Macomer, 09/02/2015

**Risposta a Vostra lettera prot. n. 17376 datata 08/08/2014.**

**Figura 15: Inquadramento area impianto e fasce di rispetto di fiumi e laghi tutelati**

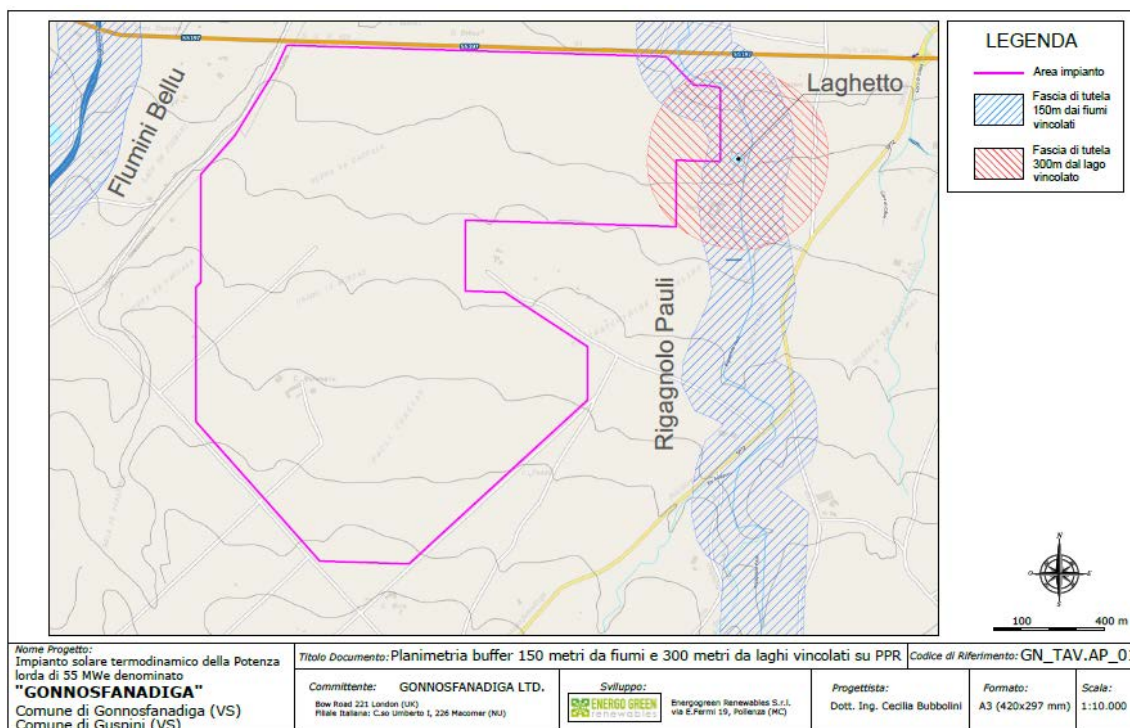
Il terzo punto riguarda il Rigagnolo Pauli ed il laghetto nelle cui aree di rispetto si ricade con parte dell'area d'impianto (vedi risposta alla SBAPSAE del 4/11/2014) che qui per comodità dei nostri lettori riproponiamo.

*“Resta il vincolo per la modestissima parte delle fasce di rispetto “violata” dall’area di sedime dell’impianto. La cartina sottostante illustra la situazione.*

*Si vede il laghetto (punto blu in alto a destra) e la fascia di rispetto dei 300 metri ad esso associata. Si vede anche che il perimetro dell’impianto (linea spezzata di colore rosso cremisi) entra in piccola parte nell’area di rispetto. Consapevoli di questo, nella Relazione Paesaggistica (Documento GN\_RELPAESAG001) a pagina 18, **veniva preso atto del vincolo, sia per la parte che riguarda il Rigagnolo Pauli, che per la parte che riguarda l’area di rispetto tutelata del laghetto, chiedendo la relativa autorizzazione paesaggistica, visto lo scarso valore ambientale / paesaggistico sia del Rigagnolo Pauli che del laghetto, come le foto qui sotto puntualmente documentano.***
